柏崎刈羽原子力発電所 6号及び7号炉

原子炉格納容器の限界温度・限界圧力
に関する評価結果について
(指摘事項に対する回答)

平成27年8月

東京電力株式会社

図 2-1 原子炉格納容器圧力 (大 LOCA+SBO+ECCS 機能喪失)

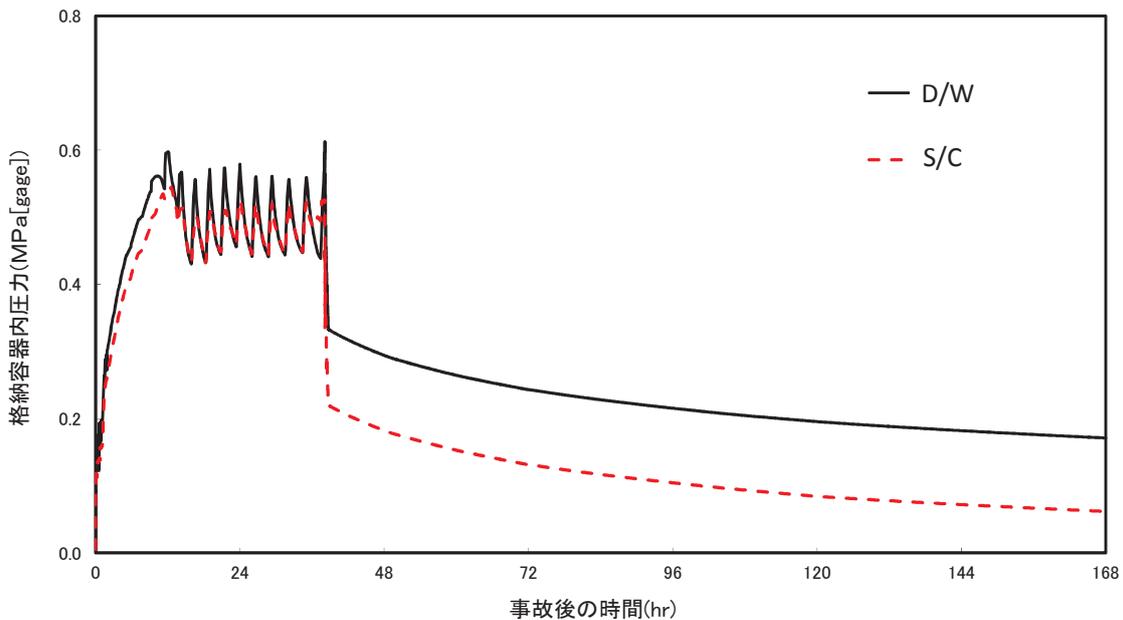
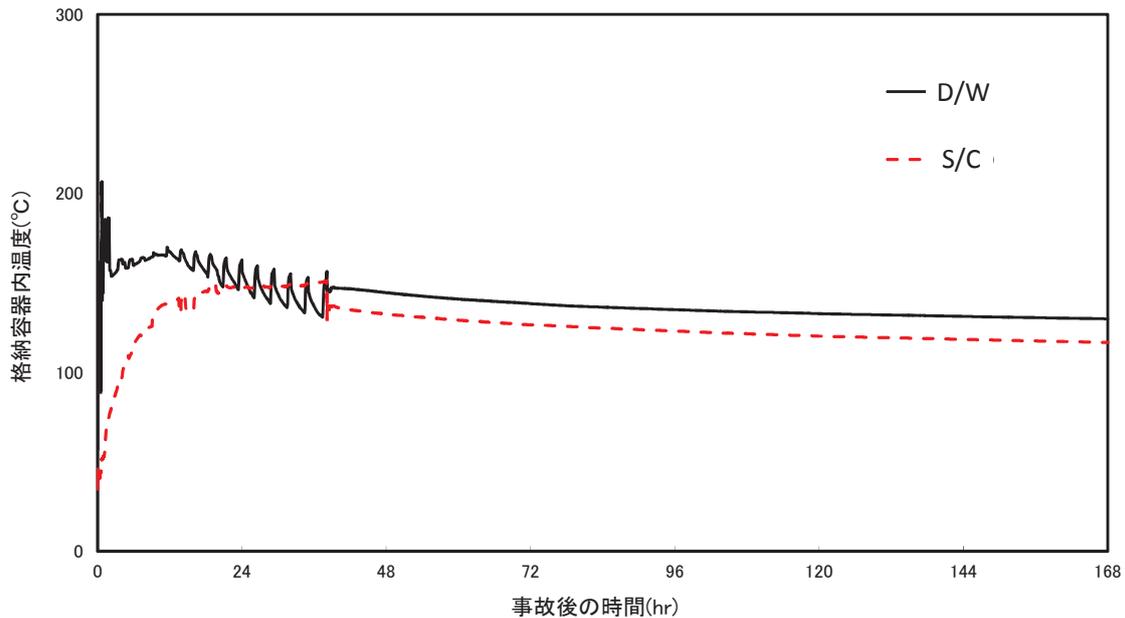
No.2	200℃, 2Pd の適用可能時間を過ぎてから用いる限界圧力・温度を, 考え方を含めて示すこと。
------	--

有効性評価における格納容器限界温度・圧力は 200℃, 2Pd と設定しており, コメント No.1 で示した通り, 200℃, 2Pd について時間経過を考慮した評価が必要な部位はシール部と考えている。このため, シール部については, 200℃, 2Pd の状態が 7 日間 (168 時間) 継続した場合でもシール機能に影響ないことを確認することで, 限界温度・圧力における格納容器閉じ込め機能の健全性を示している。

また, 7 日間 (168 時間) 以降については, 有効性評価の代表シナリオ (大 LOCA+SBO+ECCS 機能喪失) を確認したところ, 表 2-1 で示す通り, 格納容器圧力については, ベント操作を実施した場合, 代替循環冷却系を運転した場合に関わらず圧力は低くなっており, 格納容器温度については 150℃を下回っている (図 2-1~2-2 参照)。なお, これ以外の有効性評価シナリオについても同様に低下することを確認している。

図 3-1 小型フランジモデル試験

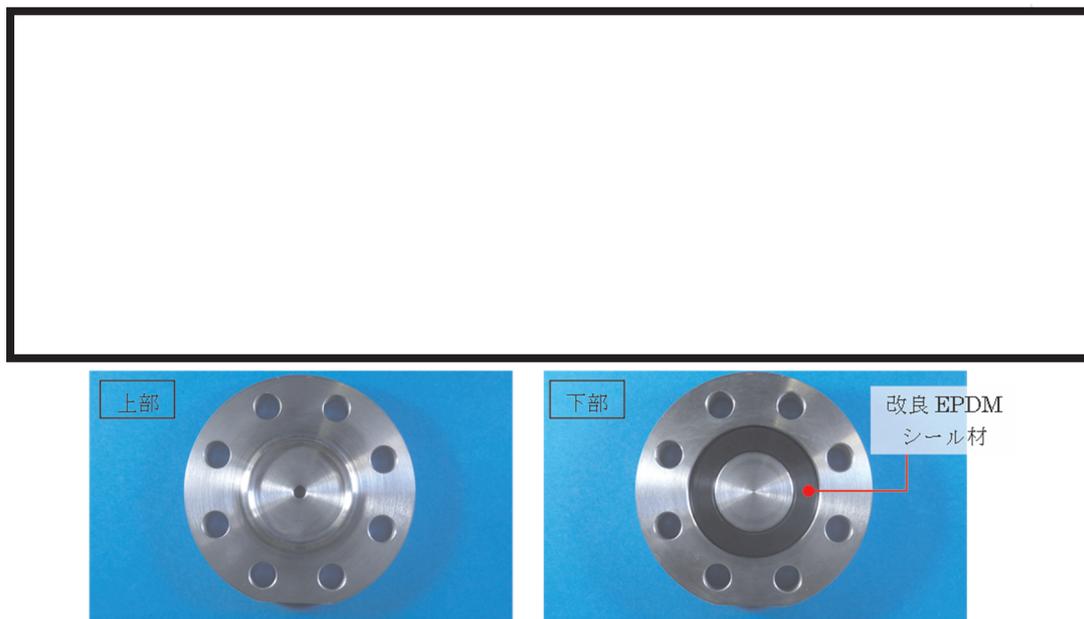
No.3	改良 EPDM の試験条件がシビアアクシデント環境を適切に模擬できていることを説明すること
------	---

改良 EPDM の試験は、実機フランジの縮小モデルの小型試験体を用いて、放射線照射を施した試験片を蒸気暴露または高温暴露した後に室温にて He 気密確認試験を実施している。また、隙間ゲージで変位 (PCV 圧力上昇によるフランジの開口を模擬) を付与した状態での He 気密確認試験を実施している。

当該試験で用いた改良 EPDM 試験体の断面形状、フランジの断面形状 (押し込み量も含む) はいずれも 1/2 スケールとし、実機フランジシール部形状を模擬している。また、フランジシール部内側に段差 1mm を設けておりフランジ開口時に高温空気または蒸気が暴露

されることを模擬することに加えて、外側からも高温空気または蒸気に暴露されるため、実機条件と比較して保守的な条件となると想定される。

また、温度については原子炉格納容器限界温度である 200℃，またはそれより高い 250℃ を 7 日間（168 時間）継続させており，シビアアクシデント環境よりも厳しい環境で暴露している。

図 6-1 試験治具及びシール材外観

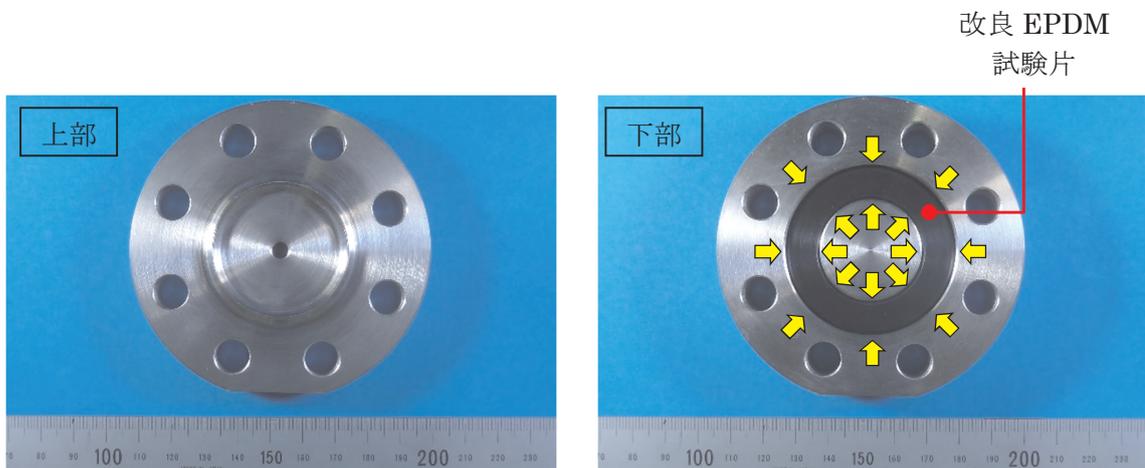
No.6	負荷がかかっている状態でオートクレーブの試験ができているということを説明すること。
------	---

実プラントのシビアアクシデント時には、内周側からのみ高温蒸気の暴露が生じると想定されるが、オートクレーブでの蒸気暴露中は矢印（黄色）で示した通り内周側と外周側両方から高温蒸気で暴露される状態となる。

また、治具に使用されている鉄鋼材料の線膨張係数は 10^{-5} 程度であるが、EPDM は $2.3 \sim 2.4 \times 10^{-4}$ 程度である。そのため、温度を低下させた場合には改良 EPDM の方が治具と比較して収縮量が大きく試験治具溝内でのタング等との密着性は低下する方向となり、気密試験は高温状態より室温での試験の方が厳しくなると考えられる。

加えて、実プラントではシール材は内外 2 本のシールが使用されているが、本試験では 1 本のシール材のみでの気密性確認となることから、本試験のオートクレーブでの蒸気暴露及び室温での He 気密確認試験の条件は、実プラントで想定されるシビアアクシデント条件と比較して保守的と考えられる。

図 7-1 試験体厚さ測定位置

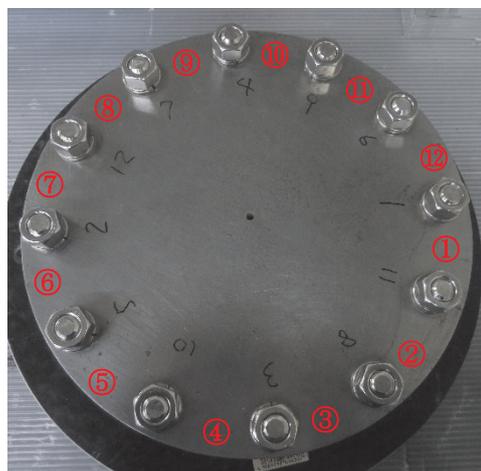
No.7	当初の設計になかったバックアップシール材を付けることによる悪影響がないか説明すること。
No.8	バックアップシール材を塗らなかった場合の突起のシール材への押し込み深さ及びバックアップシール材を塗った場合のシール材の厚みを定量的に説明すること。

図7-1の試験体(直径30cm)を使用して、バックアップシール材を塗布せず試験体を組み上げた後(バックアップシール材無し)とバックアップシール材を塗布して試験体を組み上げた後(バックアップシール材有り)の試験体の厚さを測定した。その結果を表7-1に示す。バックアップシール材の有無による試験体の厚さの変化はほとんど無く、約0.01mm程度の差であった。

実プラントでのシール材の押し込み深さは約□□□□である。一方、今回測定結果から、バックアップシール材適用による押し込み量の変化は0.01mm程度と想定され、バックアップシール材適用による押し込み深さの変化量やフランジ開口量への影響は無視できる程度で悪影響はないと考えられる。

図 10-6 福島第一原子力発電所 敷地内空間線量

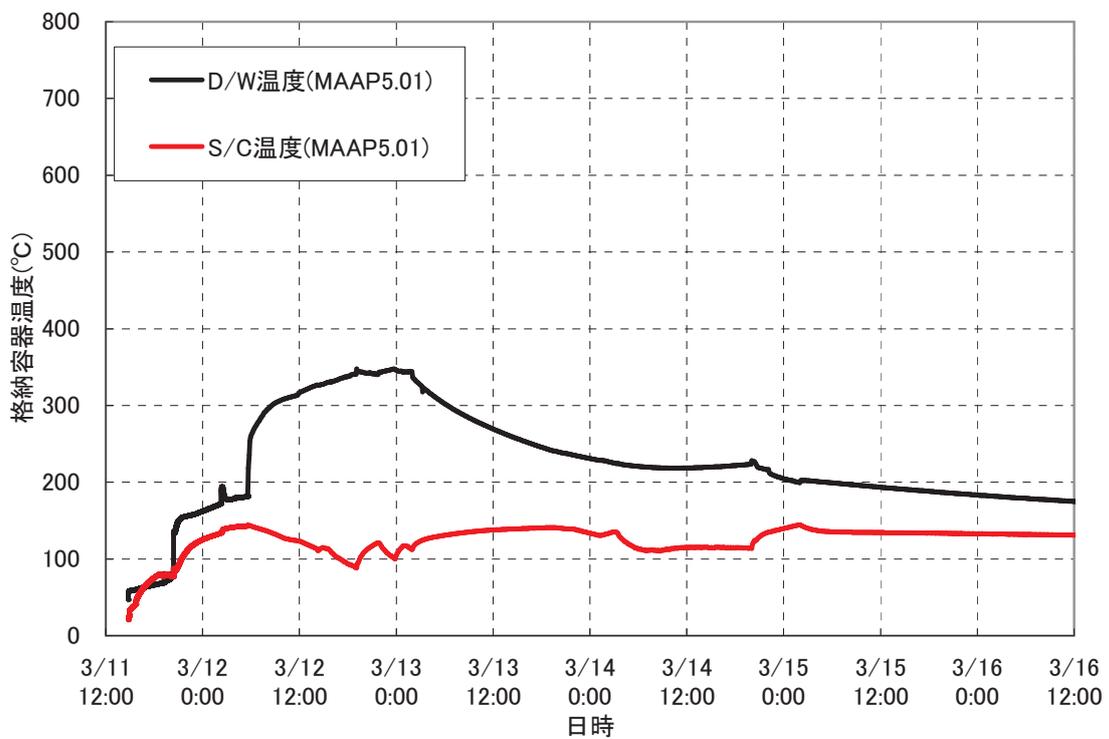
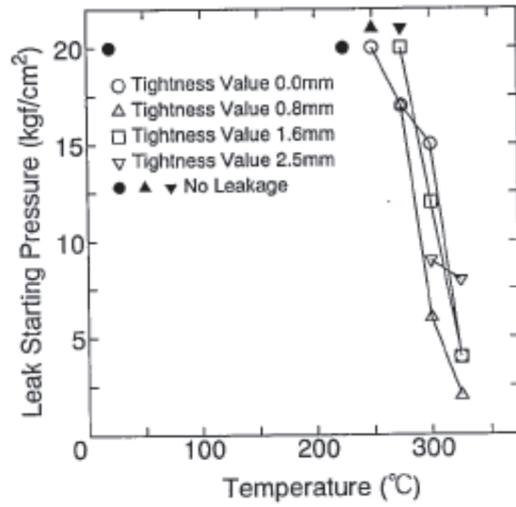
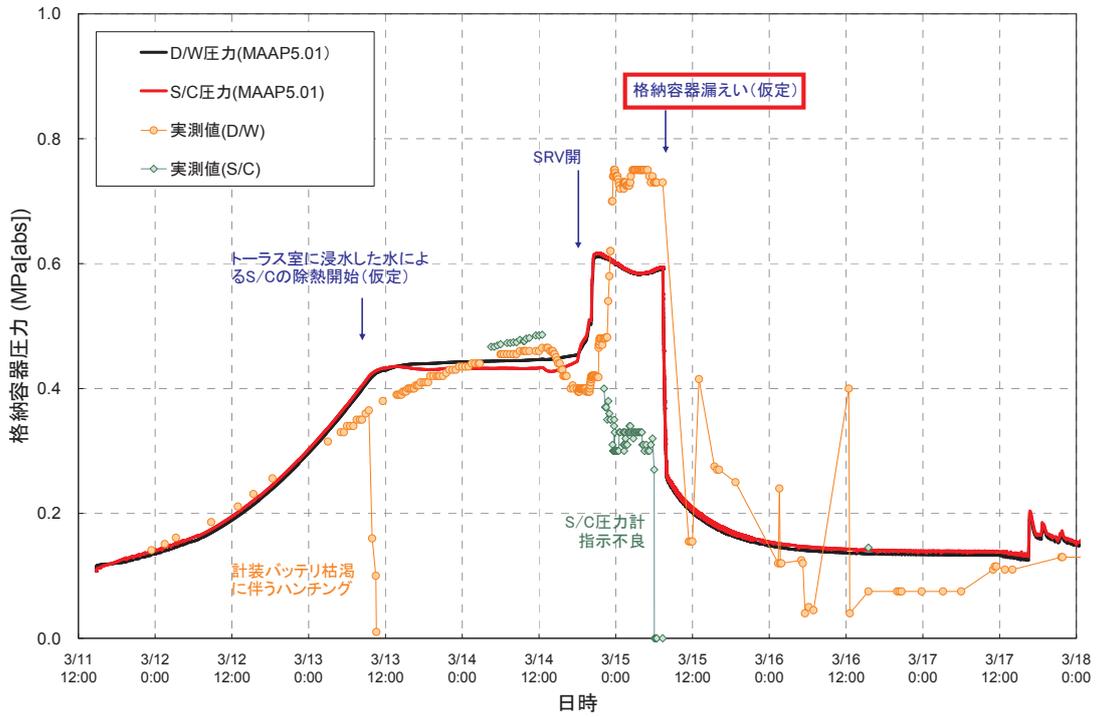
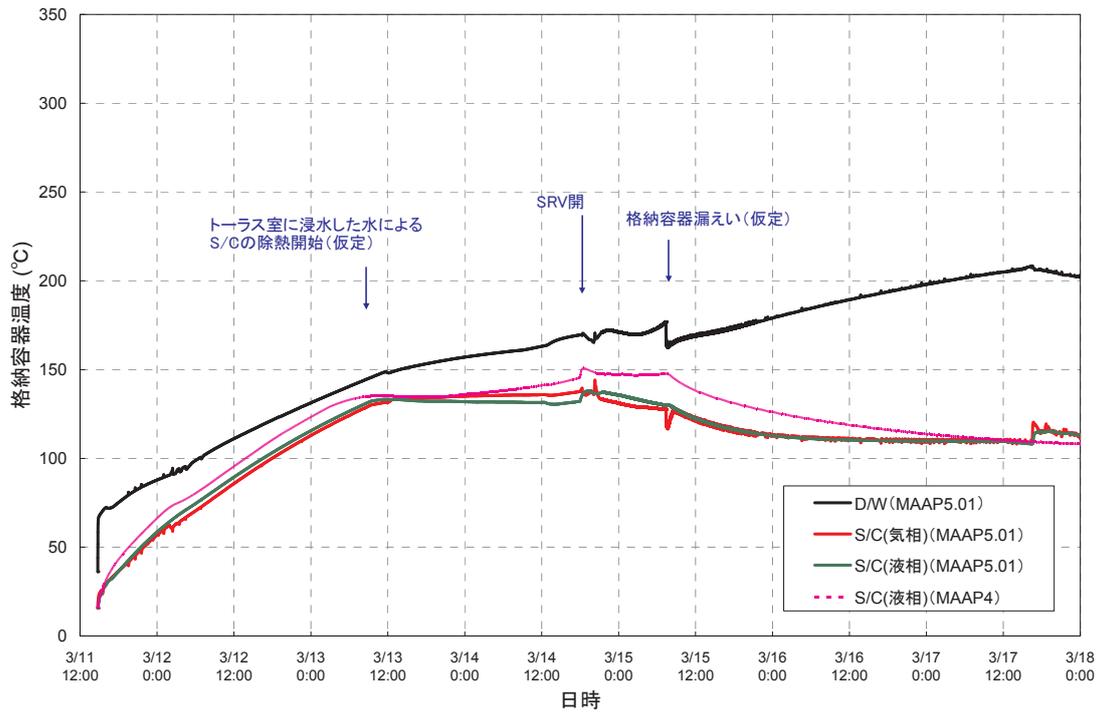
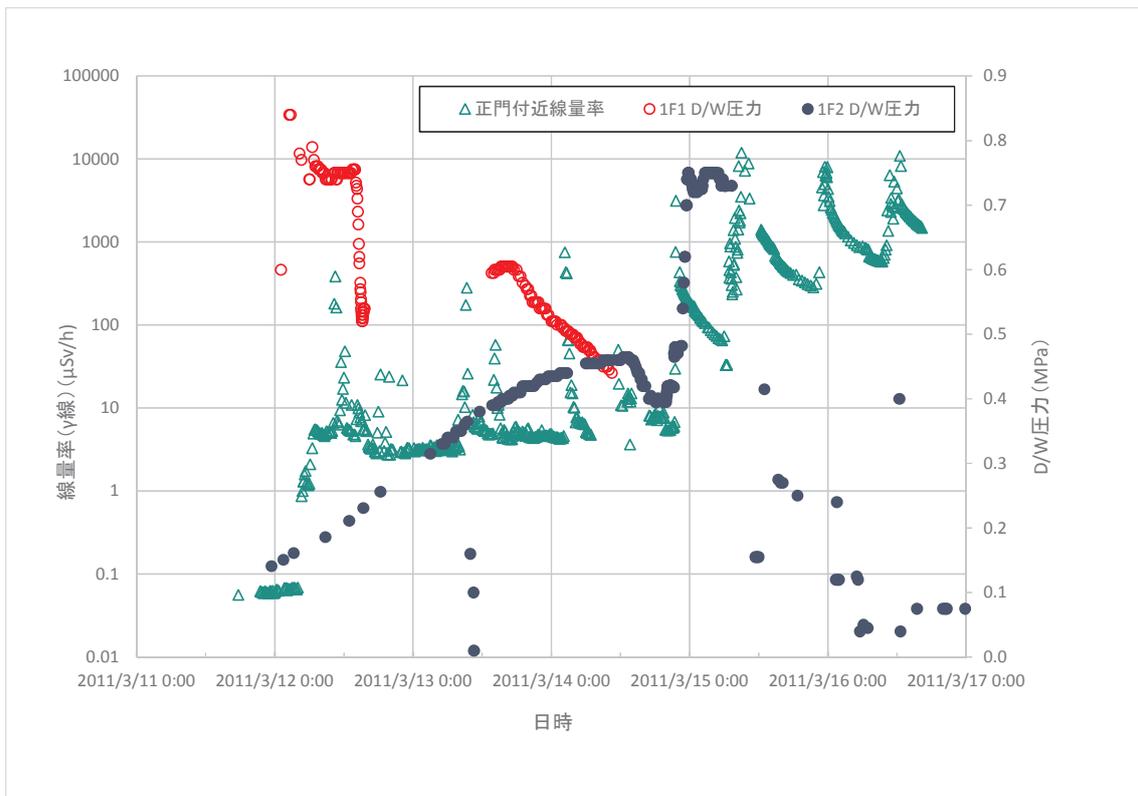
No.10	1F 事故時の PCV トップヘッドフランジのシール性に関し、圧力（実測値）と温度（解析結果）だけではなく、周辺の空間線量の変化も考慮して説明すること。
-------	--

ここで、3月11日から3月18日にかけての1F正門付近における敷地内空間線量率の推移を図10-6に示す。空間線量率データは、風向等の気象条件の影響を大きく受けるとともに、格納容器ベントで放出した放射性物質に起因する変動が生じる場合があるため、格納容器からの意図しない漏えいによる放出状況のみに依存するものではないが、格納容器の損傷状況の推定に際して参考情報とすることができると考えられる。空間線量率データは、3月12日4時頃から線量率の上昇が見られ、1号機の格納容器からの漏えいが始まっていたと推測される時期と一致している。また、同様に2号機で圧力が急激に低下した3月15日7時頃にも線量率の上昇が確認できる。空間線量率データの変化は、格納容器からの放射性物質の漏えい発生時期の傍証とすることができる。

これらに示すとおり、1F 事故での格納容器の温度・圧力の推移や格納容器からの漏えいの状況、敷地内空間線量率の推移等から、実機でのシリコン製シール材の劣化と閉じこめ機能への影響を推測した。1号機、2号機の実績からは、格納容器トップヘッドのフランジ部は、高温蒸気環境下におかれることによりシール材の劣化が進行し、最終的には、閉じ込め機能の喪失に至ったと考えられる。1F 事故の結果から、格納容器の健全性を維持するためには、特にトップヘッド等のシール部からの漏えいに注意する必要がある。また、シール材は、事故時には時間に依存して劣化する特性が顕著であることから、事故マネジメントの組み合わせ等により、温度、圧力を適切に制御することが必要となる。

図11-1 エアロック扉シール部（6号炉）

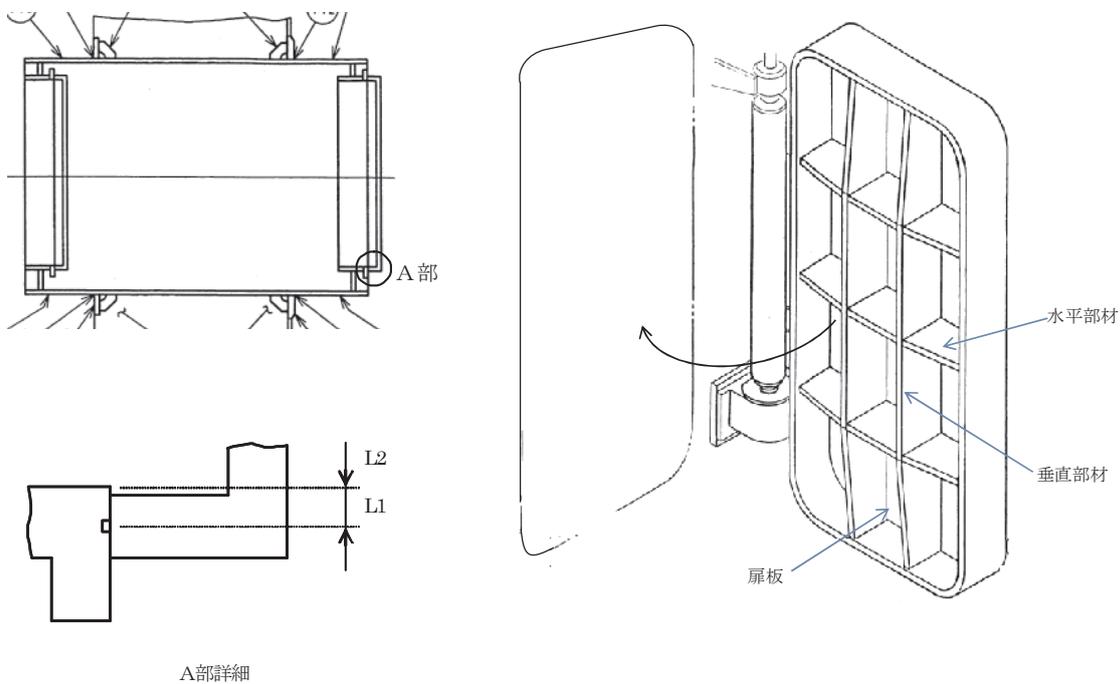
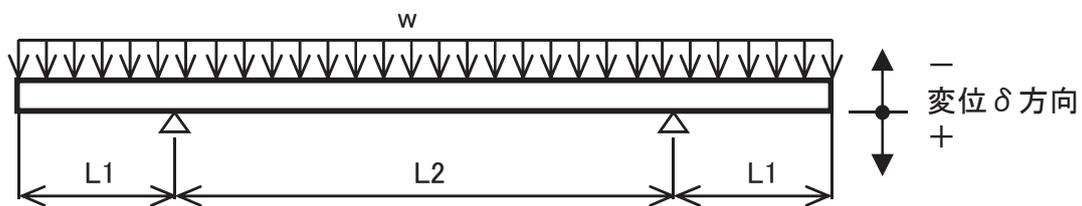
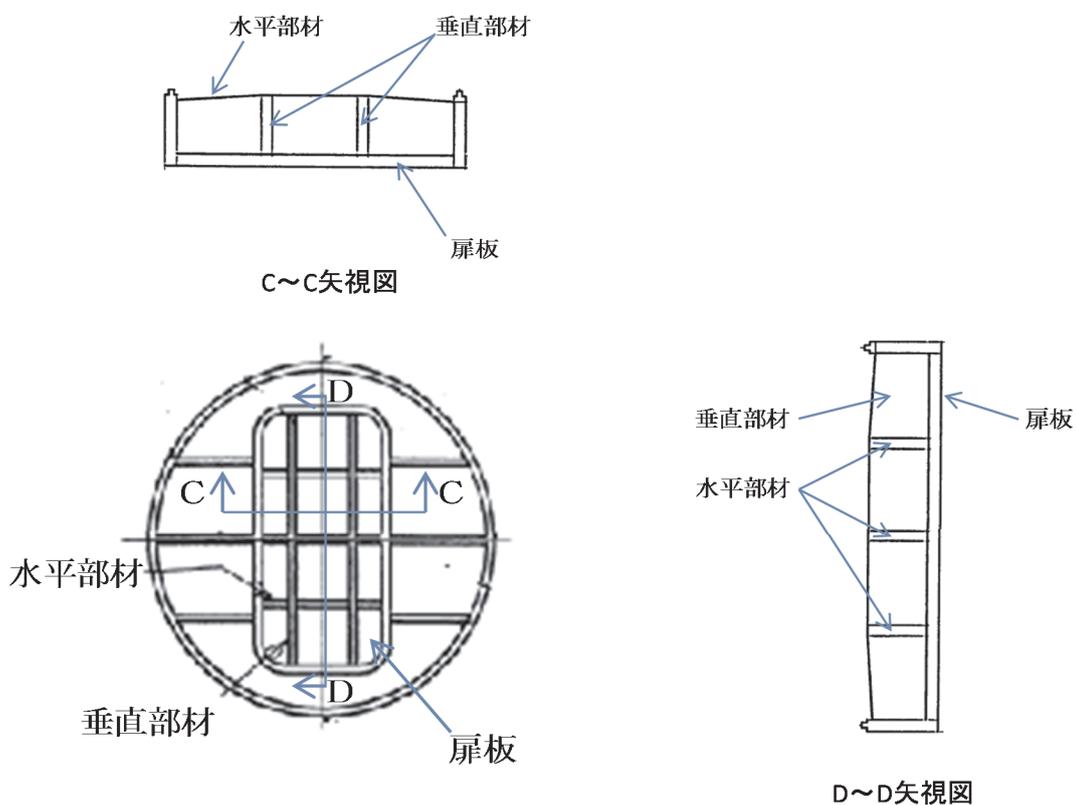
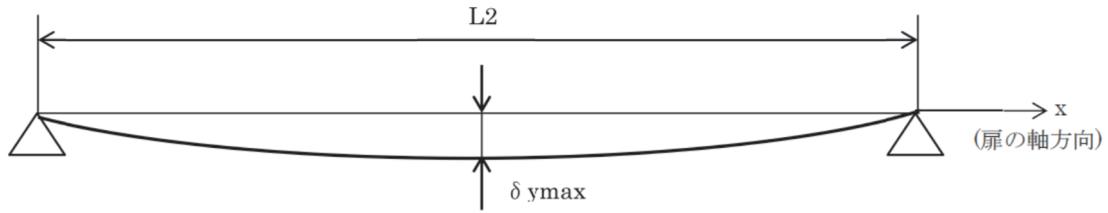
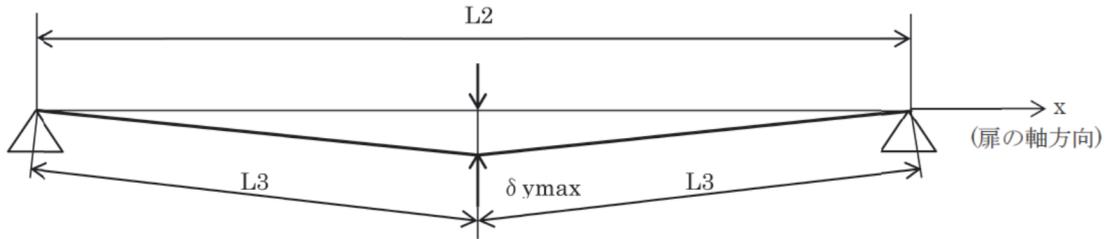
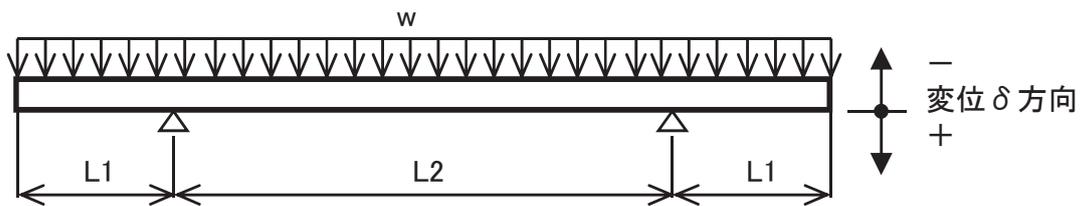
No.11	エアロック扉のシール性について、原子炉格納容器の内圧による扉の変形（たわみ等）による変形支点の変位も考慮して説明すること。
-------	---

エアロック扉を図11-2のように2点支持のはりとしてモデル化する。6号炉エアロック扉は図11-1に示す通り平板に水平部材及び垂直部材が接続された構造となっている。簡易評価に使用した梁モデルの剛性は、図11-3に示すC-C矢視図の通り垂直部材の断面を含めた剛性を考慮しているため、梁としてモデル化することは妥当である。また、本はりモデルは、変位量が保守的である扉板長辺側（扉上下側）をモデル化しており、実際に荷重がかかった際は上下に加え左右にも支点があるところを、上下2点を支持するはりモデルになっており、保守的評価であると言える。

このはりモデルにより、扉の変形（たわみ等）によって生じる縦軸方向（扉端）の変位量 δx を評価した結果、0.2mm程度であり、ガスケット幅 と比較しても十分に小さく無視できる（図11-4, 11-5）。

上記(1)で示した扉の軸方向への滑り $\delta_x = 0.2\text{mm}$ の場合、シール部の開き量を以下の通り評価した。

これは、既審査資料に記載した変位量 (0.25mm) より小さくなり、保守側の結果となる。

図 12-2 エアロック電線貫通部（コナックスシール）

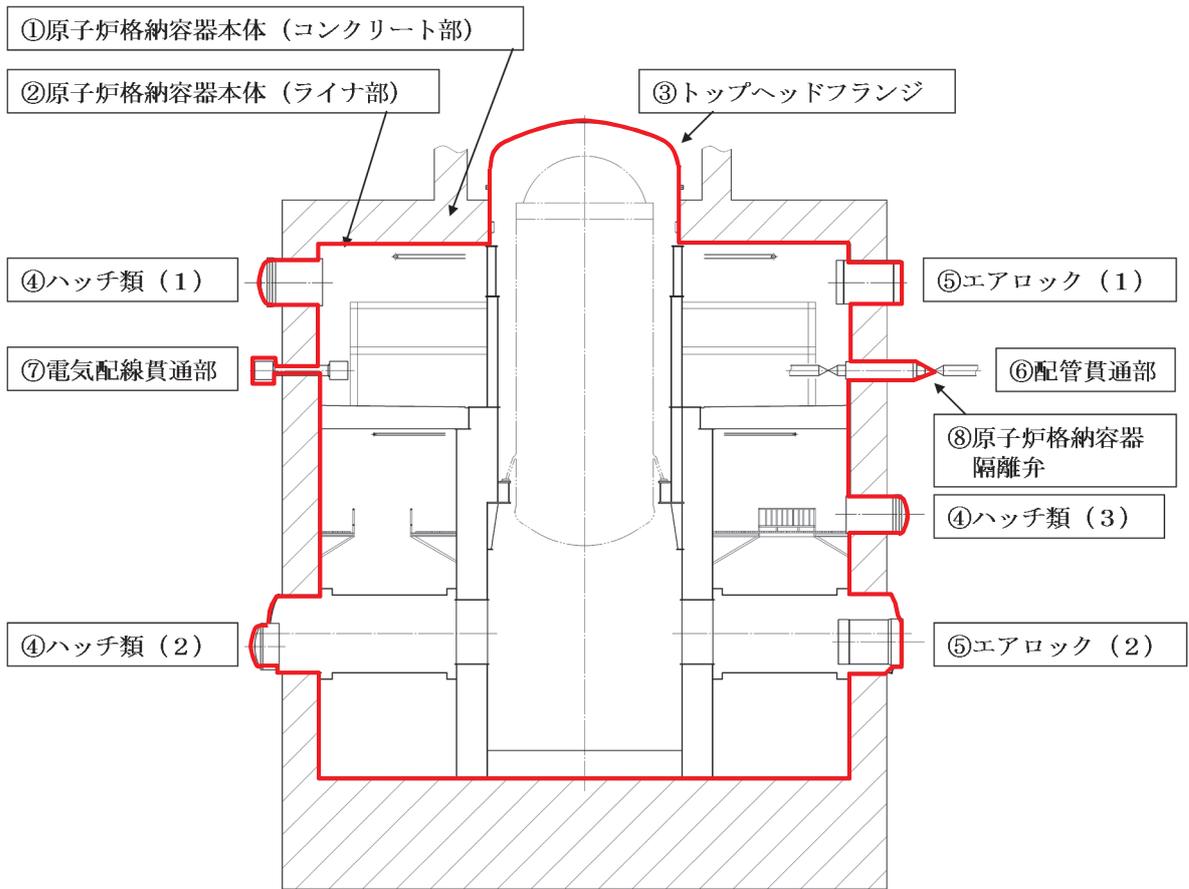
No.12	エアロックに電線貫通部があるか説明すること
No.13	黒鉛製のシール材の温度，圧力の評価を説明すること

エアロック扉には，格納容器閉じ込め機能を確保するための隔壁貫通部にシール材が使われている箇所として「ハンドル軸貫通部のメカニカルシール部」，「均圧弁の弁シート部」がある。また，エアロック扉には電線貫通部としてコナックスシールがあるが，これらについては格納容器閉じ込め機能強化のために表12-1の通り措置するため，樹脂製シール材は使用されない。なお，エアロック電線管に採用する膨張黒鉛製のシール材の特性としては，耐熱温度は400℃程度，耐圧性は68.6MPa，耐放射線性は15MGyである。
